Alteração de peças Linha de bombas TQC

Informamos que realizamos a alteração de peças na linha de bombas TQC200 G2 e TQC400 G2, essas mudanças abrangem 4 (quatro) peças.

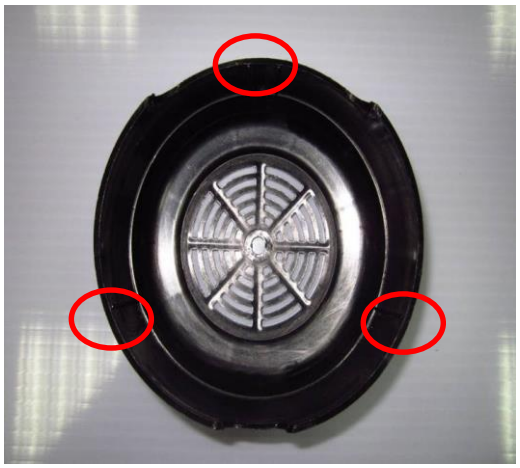
Antigo	Novo
Motor em aço com 3 furos	Motor em alumínio com 2 furos

Antigo	Novo
3 furos para os parafusos	2 furos para os parafusos

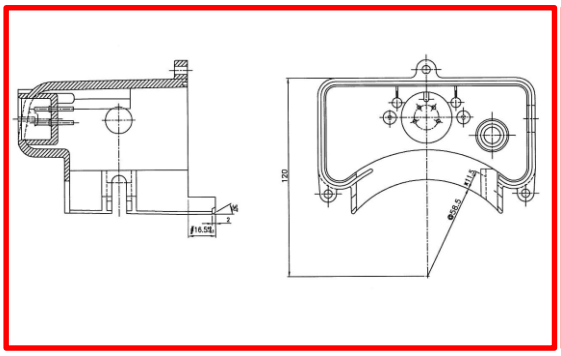
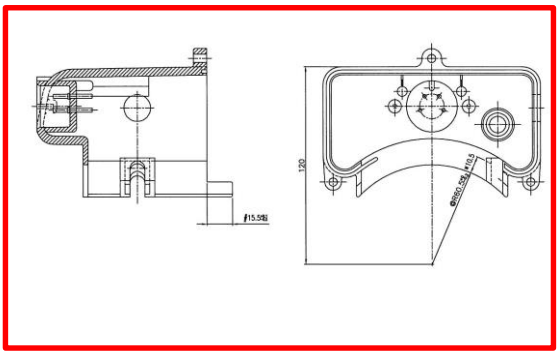
Antigo	Novo
Sem alterações	Alteração de medidas

Antigo	Novo
Encaixe somente no modelo antigo	Encaixe somente no modelo novo

As peças apresentadas acima **não são compatíveis** entre modelo antigo e novo modelo. Utilize peças de acordo com seu modelo. Através de seu Portal técnico KOMECO (http://portaltotvs.komlog.com.br/portaltc/U_PRMS000.APW) é possível solicitar os modelos desejados.
